令和4年8月26日 公告

「建設局(ATC庁舎ITM棟)情報通信設備改修工事」

・特記仕様書及び添付図面に修正がありました。次の正誤表をご確認ください。

特記仕様書 P8 第4章 情報設備工

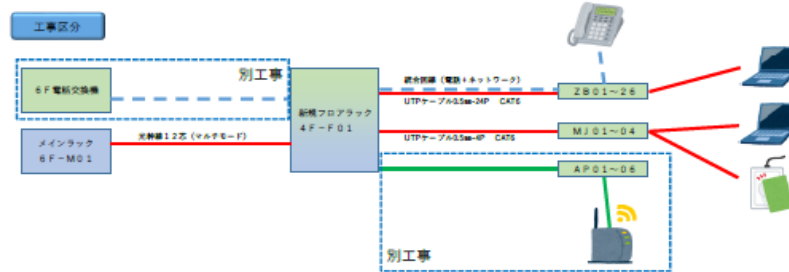
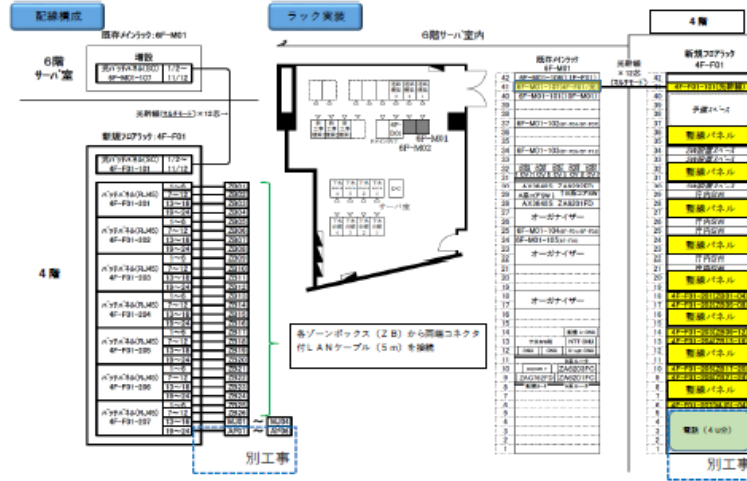
- 1 光パッチパネル
 - ・ S Cポート 24極 2ユニット
- 2 光幹線 12芯 (マルチモード)
 - ・ コア : 50 μ m クラッド : 125 μ m OM3 一式
- 3 フロアラック (屋内自立形) 1面
 - ・ H:2000 W:700 D:700 EIA:42U 天板ケーブル配線孔付
 - 【付属品】
 - 低騒音換気扇 2個、可変式温度調節器
 - コンセントバー 2PE付 (プロテクティブアース) 抜止め10口 \times 2
 - 絶縁プレート、OAフロア用架台
- 4 整線パネル (ケーブルオーガナイザー)
 - ・ EIA : 2U 8ユニット
- 5 メタルパッチパネル
 - ・ 統合配線 1U 110タイプ CAT6 7ユニット
- 6 ケーブル
 - (1) ZB用 : UTP ケーブル 0.5mm-24P CAT6 一式
 - (2) MJ用 : UTP ケーブル 0.5mm-4P CAT6 一式
- 7 情報通信用ゾーンボックス (ZB)
 - ・ 6個口 CAT6 26個
- 8 情報モジュラジャック (MJ)
 - ・ 露出型 CAT6 4個
- 9 両端コネクタ付LANケーブル
 - ・ 5m CAT6 120本

第17条 配線構成・ラック実装・工事区分・一般断面図は別紙のとおりとする。

特記仕様書 P9 (別紙)

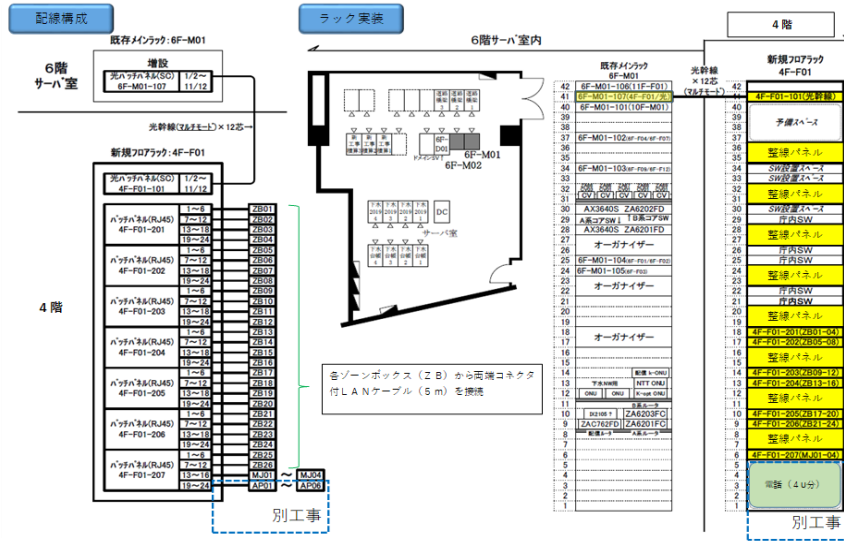
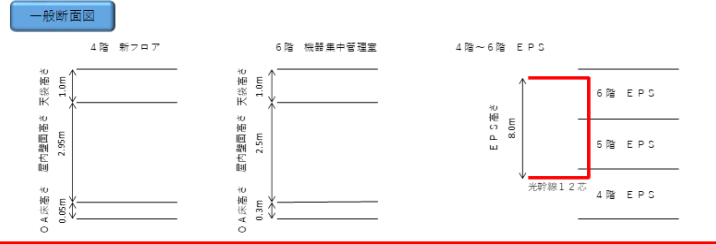
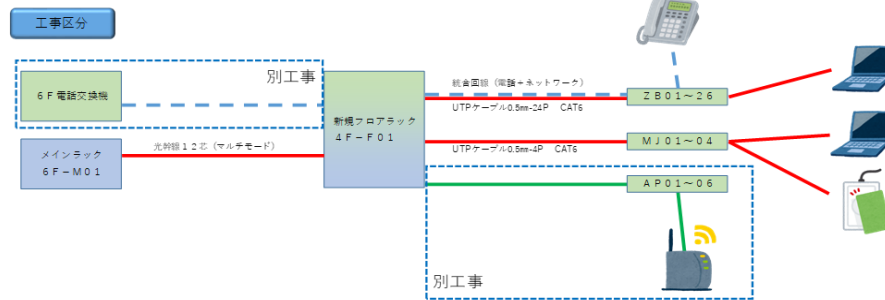
※ 4階ホッチケネル~4階各メタルホッチケネル間の機器設置及び配線については別工事

添付図面 図番2/3 4階改修平面図(通信)

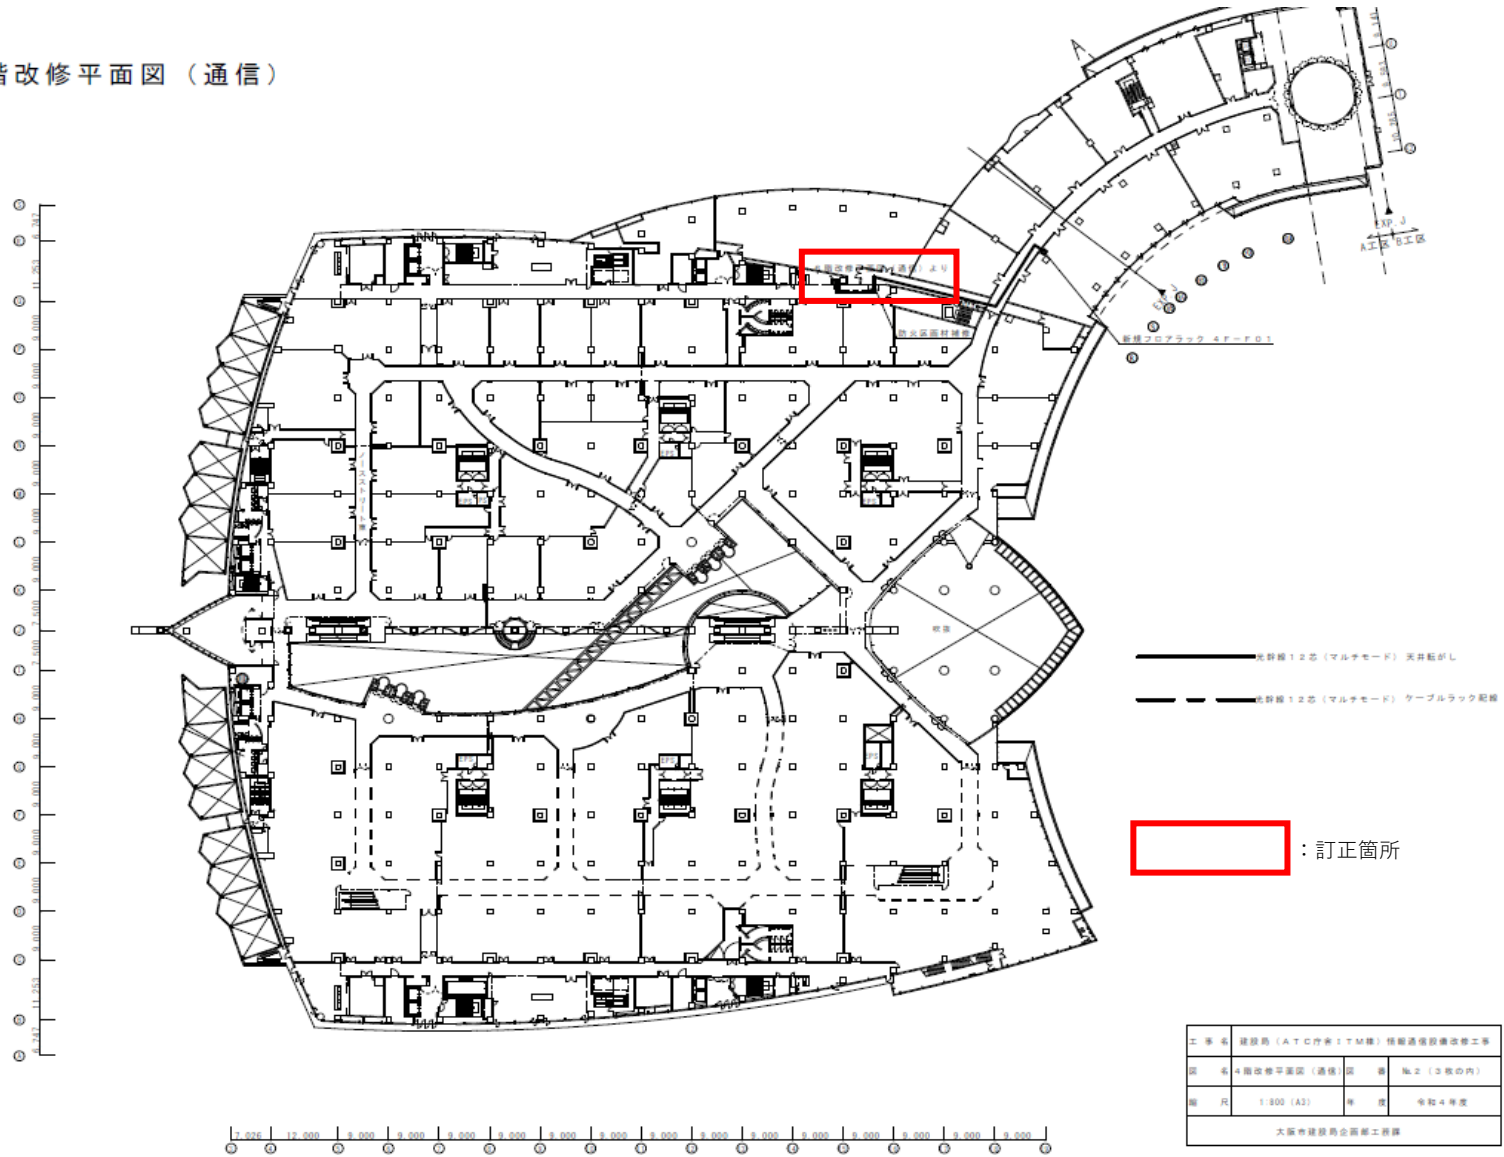
修正箇所	誤	正
特記仕様書 P8 第4章 情報設備工	別紙(1)のとおり	別紙(2)のとおり
特記仕様書 P9 (別紙)	別紙(3)のとおり	別紙(4)のとおり
添付図面 No2図	別紙(5)のとおり	別紙(6)のとおり
